RROP-Entwurf 2015; Stellungnahmen im Beteiligungsverfahren

3. Stellungnahmen der Bürgerinnen und Bürger

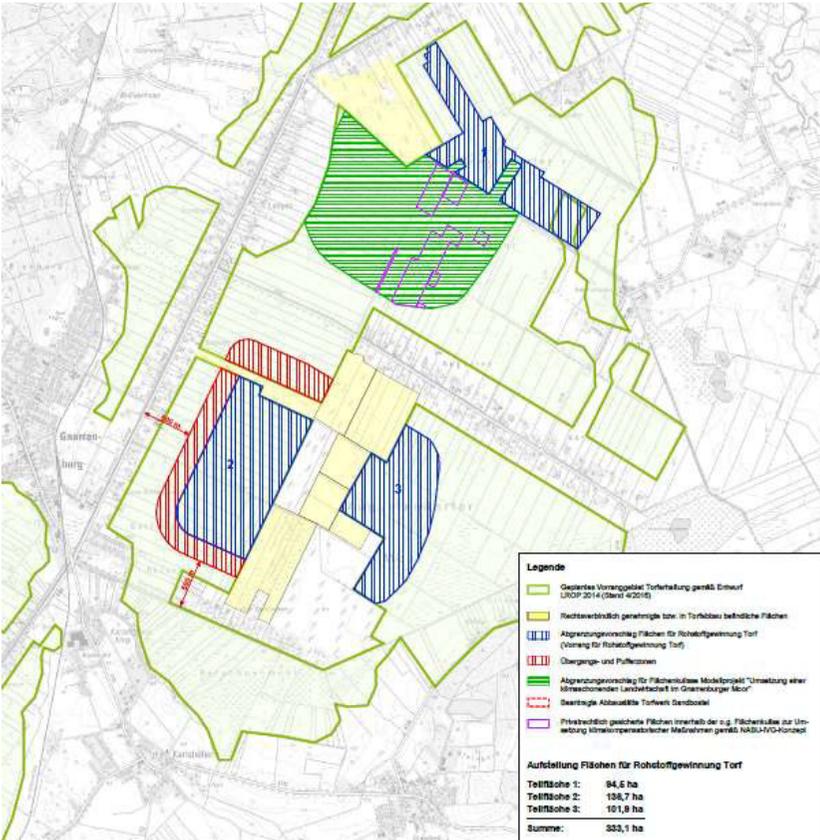
Lfd. Nr.	Beteiligter	Stellungnahme	Abwägungsvorschlag
		<p>3 Stellungnahme 3.1 Zur landwirtschaftlichen Nutzung Voraussetzung für eine landwirtschaftliche Nutzung von Torfböden ist eine Entwässerung, die die Zersetzung des gebunden Kohlenstoffes in Gang setzt und so zu den im Umweltbericht beschriebenen fortlaufenden Treibhausgasemissionen führt. Die aktuelle landwirtschaftliche Nutzung im Gnarrenburger Moor ist als intensiv zu bezeichnen und zeigt mit rund einem Drittel einen hohen Anteil an Ackernutzung. Eine Verringerung dieser erheblichen Emissionen durch eine in dem Modellprojekt zu erforschende klimaschonende Bewirtschaftung wird</p> <ul style="list-style-type: none"> • zum einen erst in einer Reihe von Jahren und • nach den Ergebnissen der Befragung durch die Landwirtschaftskammer nur in einem kleinen Teilbereich greifen und • zum anderen den Prozess des Torfabbaus durch die Oxidation nur verlangsamen und nicht stoppen. <p>Es handelt sich somit bei der landwirtschaftlichen Bewirtschaftung von Torfböden nicht um eine nachhaltige Nutzung, die dazu geeignet wäre, die "vordringliche Aufgabe" der "Bestandssicherung und –entwicklung landwirtschaftlicher Betriebe" zu erfüllen. Das "hohe Ertragspotential" sowie eine "hohe wirtschaftliche Leistungs- und Wettbewerbsfähigkeit" kann für das Gnarrenburger Moor ebenfalls nicht erkannt werden. Landwirtschaftliche Flächen auf Torfböden sind schon immer als Grenzertragsstandorte unter schwierigen wirtschaftlichen Bedingungen zu bewirtschaften. Klimatisch (Früh- und Spätfröste) und hydrologisch (Staunässe) ungünstige Standortbedingungen sind typisch für diese organischen Böden. Auch wiederkehrende anfallende Kosten für Gewässer Ausbau und Drainungserneuerung belasten die Betriebe wirtschaftlich. Hinzu kommt, dass durch die fortlaufende Reduzierung des Profils der schwächer zersetzte Weißtorf mit den günstigeren physikalischen Eigenschaften eines Tages aufgezehrt ist und auf den stärker zersetzten Schwarztorfen die Bewirtschaftung deutlich erschwert wird. Die Grundlagen für die Festlegung der Vorbehaltsgebiete für die Landwirtschaft auf organischen Böden allgemein und insbesondere im Gnarrenburger Moor kann somit nicht nachvollzogen werden und sollte entfallen. Die Konkretisierung der absoluten Grünlandnutzung als Vorbehaltsgebiet Grünlandbewirtschaftung, -pflege und -entwicklung entspricht nicht dem aktuell hohen Ackeranteil im Gebiet. Auch sind nach den jüngsten Forschungsergebnissen die</p>	<p>Die Festlegung der Vorbehaltsgebiete Landwirtschaft und der Vorbehaltsgebiete Grünlandbewirtschaftung, -pflege und –entwicklung basieren auf bodenkundlichen Fachdaten des LBEG. Sie geben keine landwirtschaftliche Nutzungs- oder Bewirtschaftungsform vor. Sie dienen lediglich einer künftigen strategischen Ausrichtung.</p>

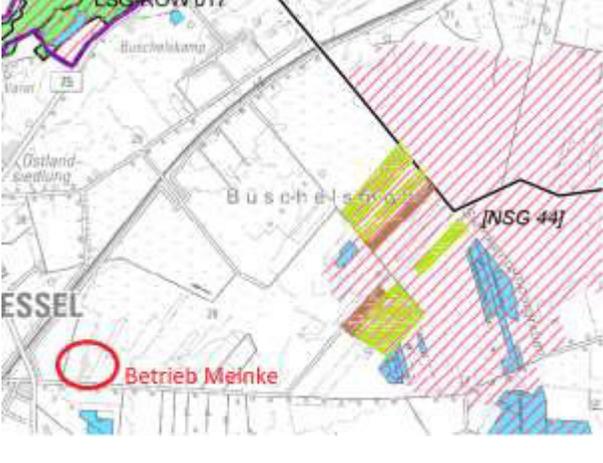
Lfd. Nr.	Beteiligter	Stellungnahme	Abwägungsvorschlag
		<p>Zu 3.1.2 Natur und Landschaft</p> <p>In der entsprechenden Karte ist unsere Fläche in der Gemarkung Ober Ochtenhausen, Flur 16, Flst. (...) mit dem Zusatz `Natur und Landschaft` versehen. Diese Fläche erstreckt sich von der `Bergkuppe` -mit einer max. Höhe von 25 m ü.NN.- ` auf das in nordwestlich liegende Normalniveau. Dort haben wir mit Nachbarn vor einigen Jahren eine Biogasanlage gebaut. Anliegend befindet sich dann eine Hähnchenmastanlage an der wir beteiligt sind. Textlich wird für die in grün schraffierten Bereiche ausgeführt:</p> <p>03 Planungen und Maßnahmen, die sich auf die Vorranggebiete Biotopverbund auswirken, dürfen die Anbindung und die Funktionsfähigkeit der Querungshilfen nicht beeinträchtigen. Aus dem LROP und</p> <p>01 Die in der zeichnerischen Darstellung festgelegten Vorrang- und Vorbehaltsgebiete Natur und Landschaft sollen zur großräumigen Biotopvernetzung beitragen.</p> <p>Und weiter</p> <p>03 Die in der zeichnerischen Darstellung festgelegten Vorranggebiete Natur und Landschaft sind in ihrer Funktion für den Naturhaushalt zu sichern. Sie sind vor störenden Einflüssen und Nutzungen zu schützen.</p> <p>Ich bitte unsere und benachbarte Flächen aus der Planung `Natur und Landschaft` herauszunehmen, da dieser Bereich die vom LK ROW selbst aufgeführten Zielvorgaben in dem Pkt. Natur und Landschaft nicht erfüllt. Wir können uns nicht vorstellen, dass Erholung Suchende sich dem Anblick einer Biogasanlage und eines Hähnchenmaststalles stellen würden, bzw. das Sichtfenster unter dem Pkt. `Erholung und Natur und Landschaft` eingruppiieren würden.</p> <p>Dies gilt auch für unsere Eigentumsflächen, Gemarkung Ober Ochtenhausen in der Flur 3, Flst. (...) und (...). Diese Flächen sind ebenfalls mit dem Zusatz `Natur und Landschaft` überplant.</p> <p>In den 70 er Jahren wurden die in dem Bereich `Speckelsmoor` liegenden landwirtschaftlichen Nutzflächen tief gepflügt und werden seitdem ackerbaulich genutzt. Der Tiefumbruch war zu der Zeit politisch gewollt, z.T. gefördert und konnte aufgrund der nur geringen Moormächtigkeit durchgeführt werden.</p>	<p>Die Vorbehaltsgebiete Natur und Landschaft sollen bestehen bleiben. Es handelt sich um die markante Geestkuppe nordöstlich von Ober Ochtenhausen und die Waldbereiche des Speckelsmoores. Die Gebietszuschnitte basieren auf den seitens der Fachplanung gelieferten Daten zu schutzwürdigen Bereichen (siehe Landschaftsrahmenplan Karte 6).</p>
